Réf. DPC : 2043-0237/04/2020-006PR (corr. DPC : A. Totelin)
Réf. NOVA : 04/PFU/1737002 (corr. DU :)
Réf. CRMS : AA/BXL20872_660_lombard_5_9_restoration_facade
Annexe : 1 dossier

Objet : **BRUXELLES. Rue du Lombard, 5-9**

Demande de permis unique portant sur la restauration de la façade et la reconstruction des éléments disparus
Avis conforme de la CRMS

Collation d'illustrations extraites de la note 20.051 Rue du Lombard 5-9 Expertise Stabilité

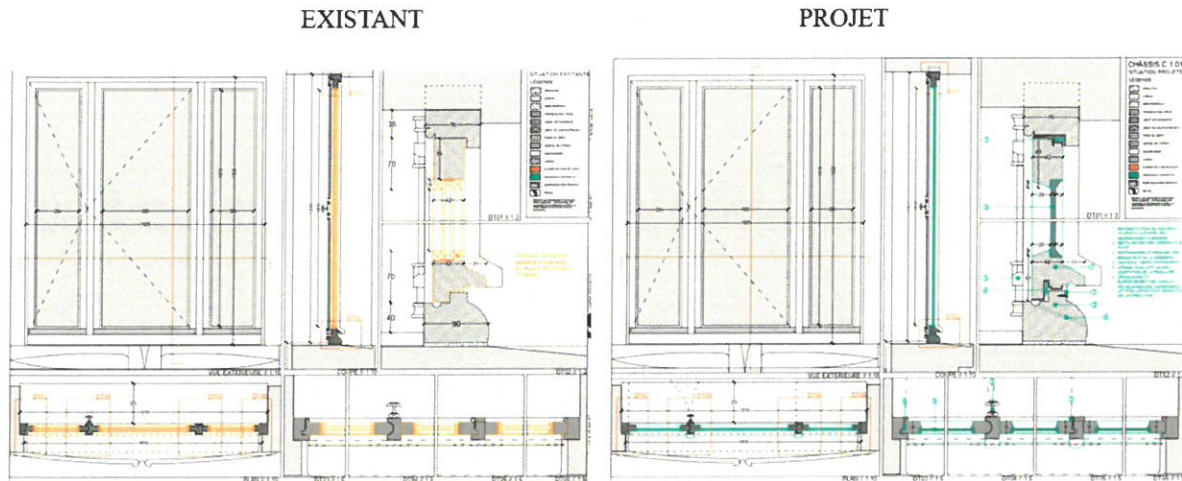
D'après une note illustrée communiquée par mail le 31/8 par la DPC (20.051 Rue du Lombard 5-9 Expertise Stabilité Rapport 01 : visite du 11.08.2020 – note de 9 pages), l'état de corrosion de la ferronnerie et de l'acier de construction des bow-window est avancé et préoccupant pour la stabilité des ouvrages (particulièrement perceptible à l'observation des plats d'assemblages entre profilés). Certains des ouvrants ne peuvent plus être ouverts. L'état de corrosion du squelette structurel ne peut être visualisé dans son ensemble : la présence d'allèges rend impossible l'observation complète des profilés.

Les bow-windows semblent construits tel un mur rideau s'appuyant en pied sur la couronne en béton (haut entresol). L'état de cette couronne n'a pu être vérifié. Les planchers des bow-windows seraient constitués de dalles en béton de faible portée (perpendiculaire à la façade) et de faible épaisseur, reposant d'un côté sur les profilés métalliques des baies de façade, et de l'autre sur la structure des bow-windows.

Vu l'état de dégradation des éléments visibles de la structure, une restauration sur site semble difficile. La plupart des éléments structurels devront être reconstruits sur base de l'observation des éléments démontés. Une phase de sondages préalables semble inutile (allongement du temps des études, gêne produite sur les occupants, certainement pas des informations complémentaires, ...) : ce qui est visible est assez préoccupant pour statuer sur un démontage complet.

- Mise en place d'une façade partiellement vitrée intérieure au droit du plan de façade principale
-> protection des intempéries / garde-corps / lumière naturelle
- Démontage des bow-windows
- Analyse des éléments démontés et de l'interface bow-windows/maison + dessins + études de stabilité
- Reconstruction des bow-windows

Collation d'illustrations extraites du dossier

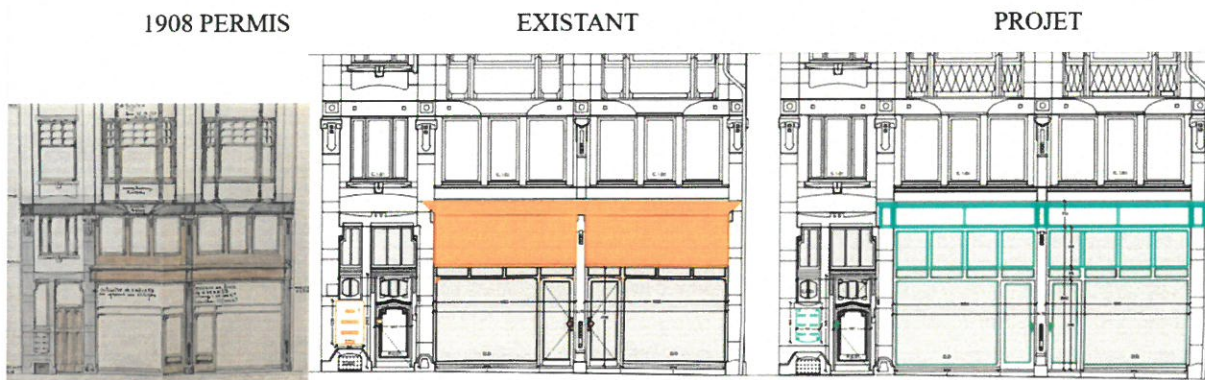
Les études stratigraphiques démontrent que les châssis étaient vernis à l'origine. Cependant, il ne sera pas possible de mettre à nu l'ensemble des châssis : leur mauvais état général, combiné à la mise en œuvre de greffes, et de remplacements de pièces fortement endommagées ne permettra pas de rendre au bois un aspect satisfaisant et homogène. Il est donc proposé de peindre l'ensemble des châssis dans une teinte imitant le chêne blond vernis (le cahier des charges prévoit une peinture traditionnelle à l'huile de lin, ou une peinture alkyde). Des essais sont prévus.

Afin d'accroître le confort thermique et acoustique des logements, le remplacement des vitrages simples de l'ensemble des châssis par des vitrages extra clairs feuilletés est prévu, ce en respectant la compatibilité du feuilletage avec les joints au mastic (huile de lin). Les vitrages texturés des impostes seront également remplacés par des vitrages feuilletés texturés.

Des adaptations sont aussi prévues pour améliorer l'étanchéité à l'air des châssis : placement de nouveaux joints d'étanchéité et de lattes en laiton sur les dormant pour diminuer les entrées d'air.

- procéder à un essai de mise en œuvre de la latte en laiton prévue sur les dormants des châssis pour limiter les entrées d'air. Si l'impact visuel de l'intervention est trop important, y renoncer ;

Collation d'illustrations extraites du dossier

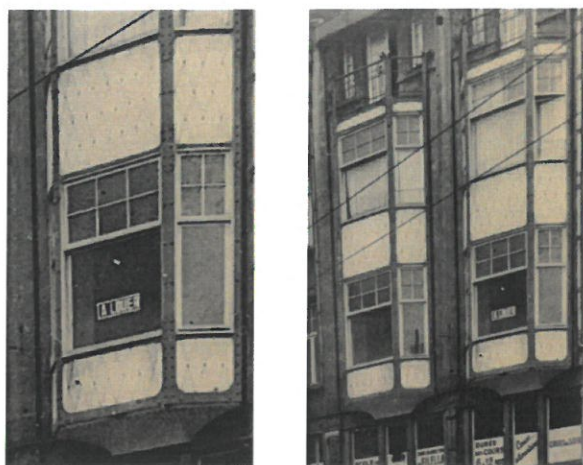
La demande prévoit de maintenir la partie inférieure de la devanture commerciale, dont les coins coupés « rappiqués » et les parclozes métalliques seront déposés. L'imposte sera complétée par une nouvelle imposte vitrée, dont la division se présentera en prolongation de l'existante. La devanture ainsi créée sera donc inspirée de ce qui existait entre 1908 et 1961. A l'intérieur du magasin, un décaissé sera créé dans le faux-plafond, derrière l'imposte. Un caisson mouluré surmontera l'ensemble, inspiré de ce qui existait dans la situation antérieure au permis de 1961. Le cahier des charges précise que ce caisson est destiné à accueillir l'enseigne du commerce. Cependant, le lettrage n'est pas détaillé dans le dossier. Un volet motorisé sera placé derrière le caisson.

- maintenir les vitrages de la devanture libres de tout lettrage et autres autocollants. Opter pour une enseigne peinte au niveau du nouveau caisson surmontant la devanture. Transmettre à la DPC les détails du lettrage de cette enseigne pour approbation avant mise en œuvre ;
